Overleg Stefan Fontein – Waterschap Rivierenland – Zonnepark A73 Beuningen

Datum: donderdag 22 oktober 2020

A-watergang – profiel '4'

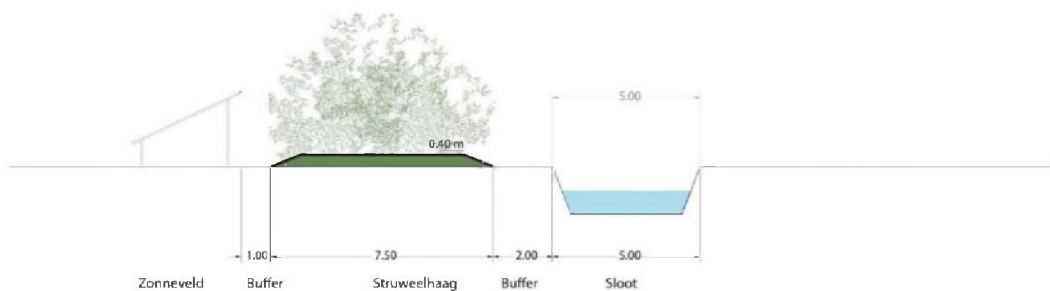
De watergang met profiel '4' aan de noordzijde van het zonnepark, grenzend aan de A73 is een A-watergang. De watergang heeft verder geen bijzondere status. Natuurvriendelijke oevers hebben wat betreft het waterschap een pre. Echter, het is logisch dat hier voor een struweelhaag wordt gekozen om het zonnepark aan het zicht te onttrekken. Onderhoud van de watergang vindt plaats door het waterschap, vanaf het perceel waarop het zonnepark is gesitueerd.

Voor A-watergangen geldt dat deze aan weerszijden een bufferzone van 4m moeten hebben. Aan de zijde van de A73 is al een bufferzone van 4m. De bufferzone aan de zijde van het zonnepark moet dus worden aangepast. Het dijkje van de struweelhaag mag wel binnen die 4m vallen.

- ZonXP past het profiel '4' aan om te kunnen voldoen aan de eisen die het waterschap aan een A-watergang stelt. Voor een struweelhaag is een zone van minimaal 5m nodig. Deze zone wordt dan 5,5 m, zodat er een bufferzone van 4m aan de zijde van de sloot ontstaat.

A-watergang – profiel '3'

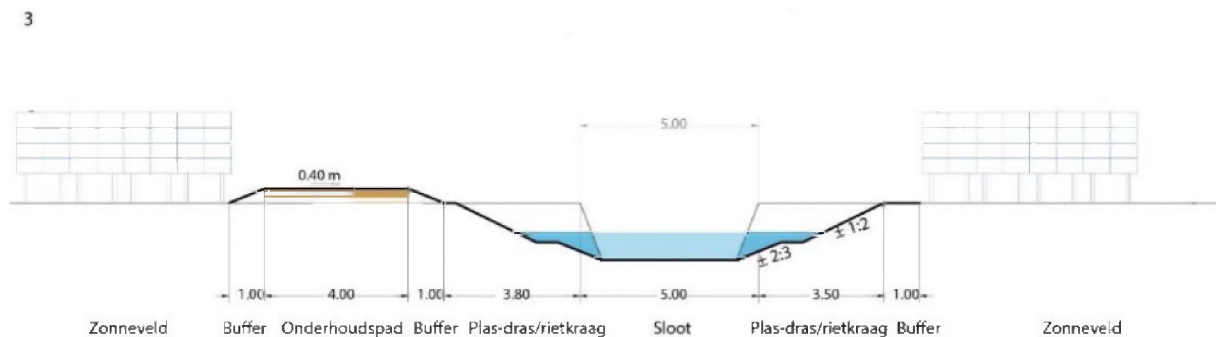
De westelijke watergang met profiel '3' haaks op de A-watergang grenzend aan de A73 is eveneens een A-watergang. Ook deze watergang heeft verder geen bijzondere status. Indien een A-watergang smaller is dan 8 m, kan een onderhoudspad van 4m aan 1 zijde volstaan. Echter, deze watergang is breder dan 8m (5m + 3,80 + 3,50). In de Legger / keurstrook is deze watergang 14m (5,5 m sloot + 2 x 4 m bufferzone).

- ZonXP past het profiel '3' aan om te kunnen voldoen aan de eisen die het waterschap aan een A-watergang stelt. ZonXP realiseert aan de oostzijde van deze watergang eveneens een onderhoudspad van 4m.

B-watergang – geen profiel getekend

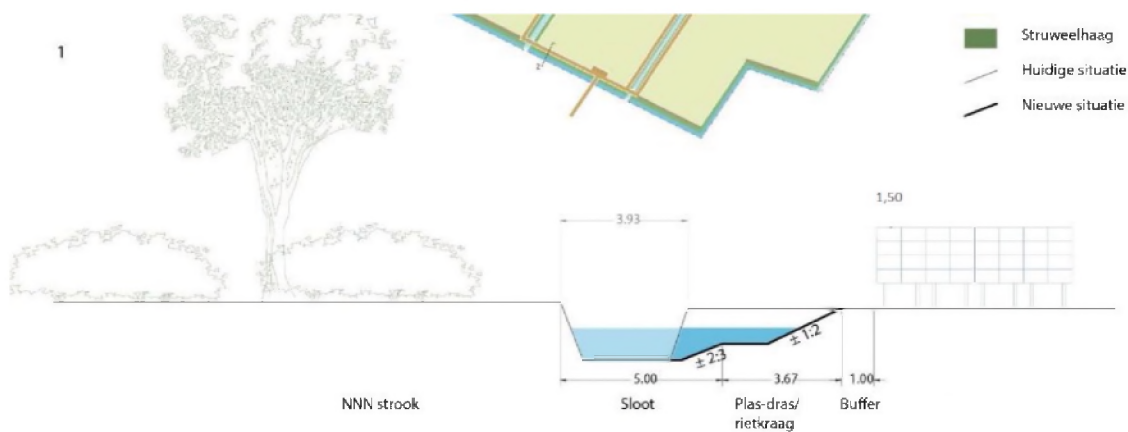
De meest oostelijke watergang haaks op de A-watergang grenzend aan de A73 is een B-watergang. Voor deze watergang is geen specifiek profiel getekend. Er wordt uitgegaan van profiel '3' met aan weerszijden een onderhoudspad van 4m.

Voor B watergangen geldt een bufferstrook van 1m. Indien de zonnepanelen met een schoonmaakmiddel worden schoongemaakt moet een bufferzone van 4m worden aangehouden om te voorkomen dat het schoonmaakmiddel in de watergang komt. Hier is echter geen sprake van; de panelen worden met osmosewater schoongemaakt, ca. 2x per jaar.

- ZonXP past dit profiel dusdanig aan dat profiel 3 wordt gehandhaafd, met aan slechts 1 zijde een onderhoudspad van 4m. (@Arnout: welke zijde is dan het meest handig?)

Nieuwe watergang – profiel '2'

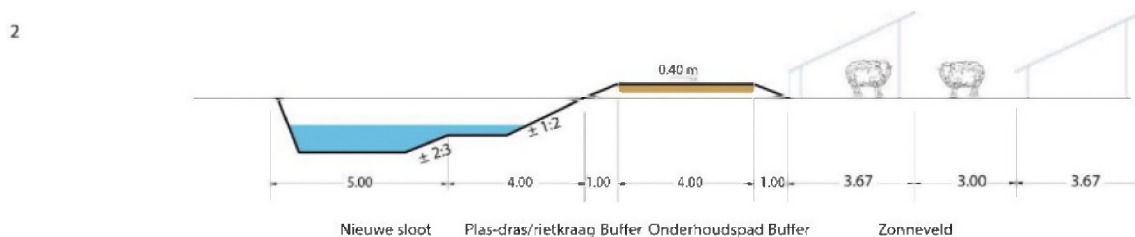
Aan de zuidzijde van het zonnepark wordt een nieuwe watergang gerealiseerd, conform profiel 2. Hiervoor moet voor de aanleg van de watergang een watervergunning zijn verleend door het waterschap. Deze watergang wordt dan waarschijnlijk een B-watergang. Het profiel voldoet hieraan.
